日立教育訓練用原子炉に係る 保安規定変更申請の概要

2019年11月18日
株式会社 日立製作所
王禅寺センタ

1. 保安規定変更申請の内容

表9. 施設定期自主検査に係る維持管理(規定第32条関係)

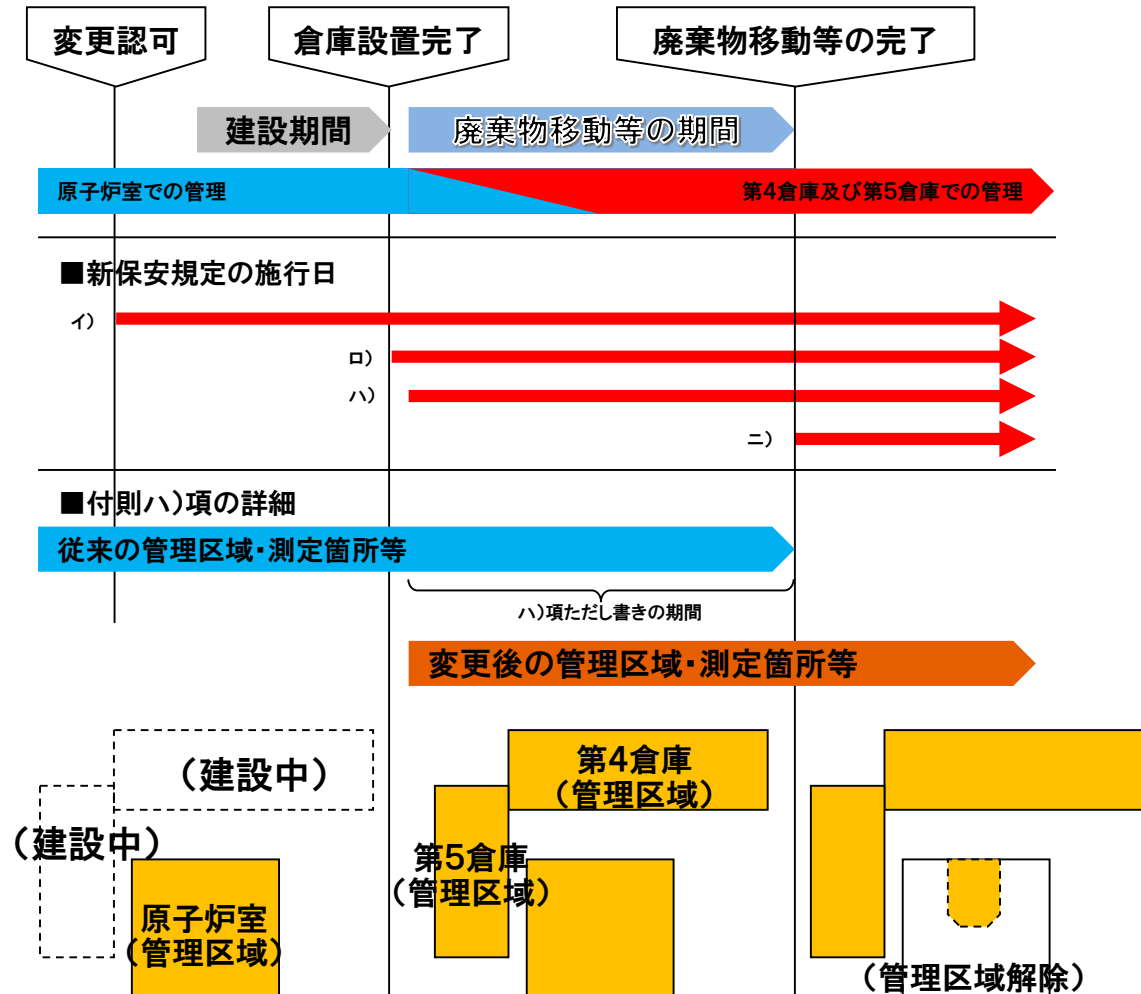
- ✓ 両倉庫における廃棄物の保管に伴い、施設定期自主検査の項目と内容を変更します。
- ✓ なお、自動火災報知設備を施設定期自主検査の項目に追加(申請書(5))

施設区分(※)	設備等の区分	検査種類
原子炉格納施設	原子炉建屋	外観検査
その他原子炉の付属施設	原子炉室クレーン	労働安全衛生法に基づく定期検査の記録確認
	自動火災報知設備	消防法に基づく点検の記録確認
専ら廃止措置期間中に供する施設	第4倉庫(貯蔵能力:200Lドラム缶換算1200本)	外観検査
	第5倉庫(貯蔵能力:200Lドラム缶換算600本)	外観検査

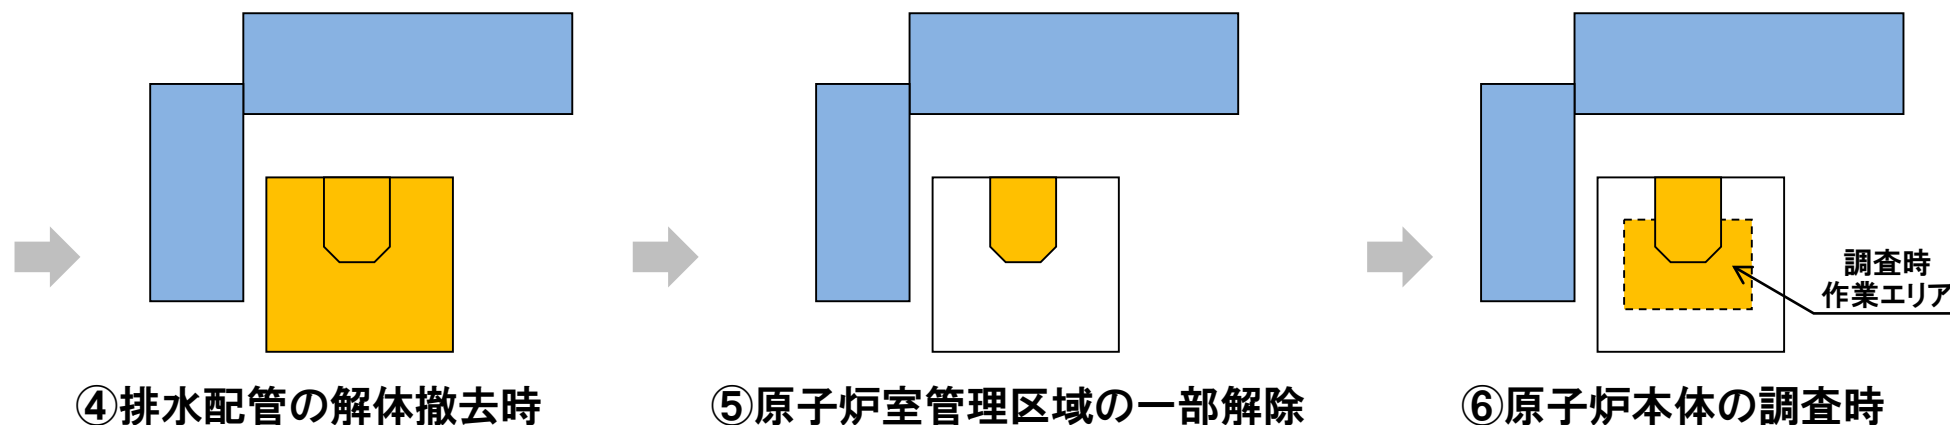
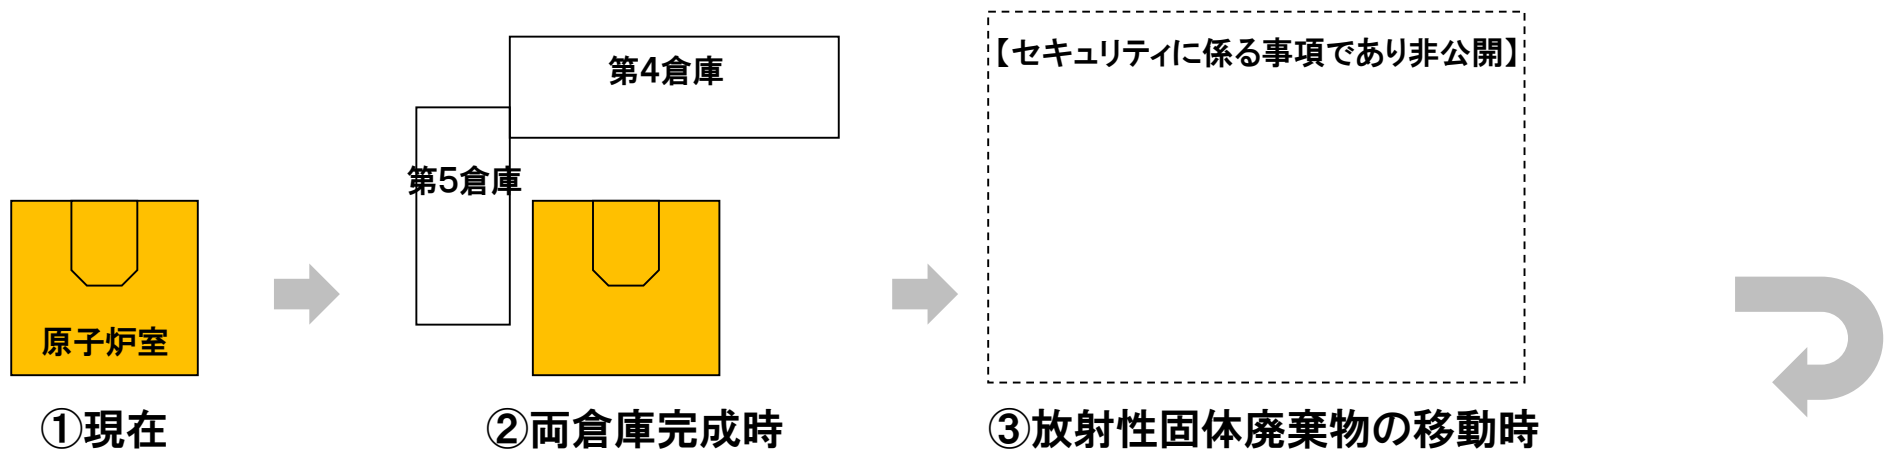
第4倉庫及び第5倉庫の管理区域の設定は廃棄物移動開始前に行い、廃棄物移動等*が完了するまでの廃棄物移動期間中は、原子炉室については従来の管理を並行して行う。

イ)	ロ)項、ハ)項及びニ)項に記載する事項を除き、原子力規制委員会の認可の翌日から施行する。
ロ)	次の変更は、廃止措置計画に基づく第4倉庫及び第5倉庫の設置が完了し、原子炉室から当倉庫への放射性固体廃棄物の移動(以下、「廃棄物移動」という。)を開始する前に施行する。 ・図3〔倉庫の設置に係る変更〕
ハ)	次の変更は、廃棄物移動が開始された後に適用する。ただし、廃棄物移動、原子炉室床下の排水配管の解体、燃料取扱装置、移動用キャスクの廃棄、原子炉室内の使用済燃料貯蔵タンク及び破損燃料貯蔵タンクの解体準備が終了し、原子炉室の管理区域の一部解除(以下、「廃棄物移動等」という。)が完了するまでの期間は、変更前のもも併せて適用しなければならない。 ・第27条第1項(4)〔容器の表面線量率〕 ・図2〔管理区域、測定箇所(一階及び地下)〕 ・図2-2〔管理区域、測定箇所(二階)〕 ・表6(原子炉室に係る管理値、管理目標値を除く)〔測定〕 ・表7〔巡視〕 ・表9〔施設定期自主検査〕
ニ)	次の変更は、廃棄物移動等の完了後に施行する。 ・表6(原子炉室に係る管理値、管理目標値)〔測定〕

*: 廃棄物移動、原子炉室床下の排水配管の解体、燃料取扱装置・移動用キャスクの廃棄、原子炉室内の使用済燃料貯蔵タンク及び破損燃料貯蔵タンクの解体準備が終了し、原子炉室の管理区域の一部解除

図1 HTRの保安及び品質保証に関する組織

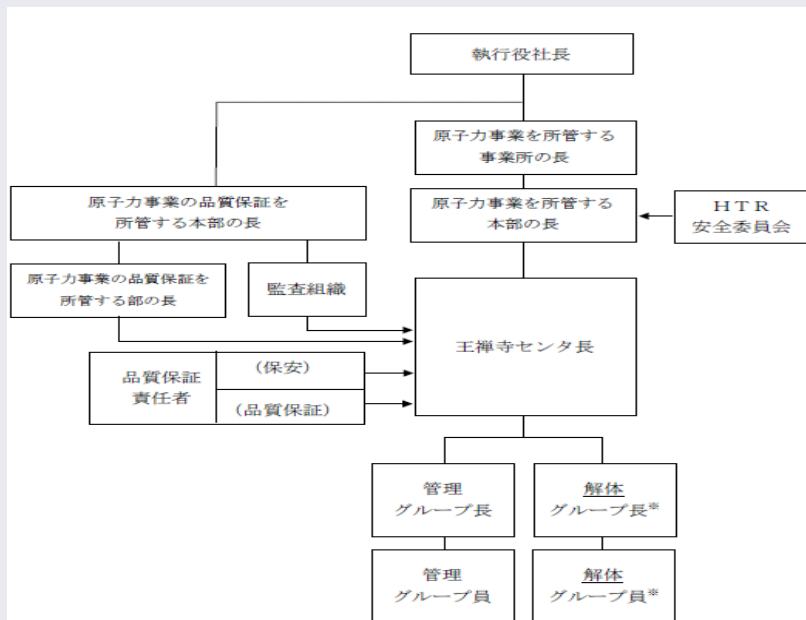
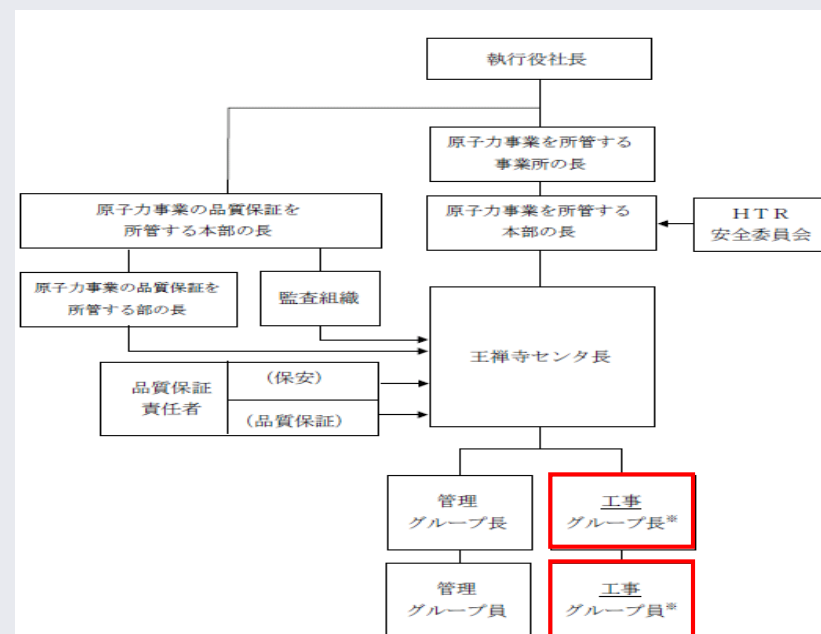
解体及びその他の作業を行う組織として、解体グループを工事グループに名称変更します。

9 工事グループ長は、廃止措置期間中において、廃止措置計画に基づく解体及びその他の作業(以下「工事」という。)を実施する場合に次の職務を行う。

(1) 廃止措置計画のうちの工事の実施に関すること。

※：廃止措置計画に基づく工事を実施する場合に配置
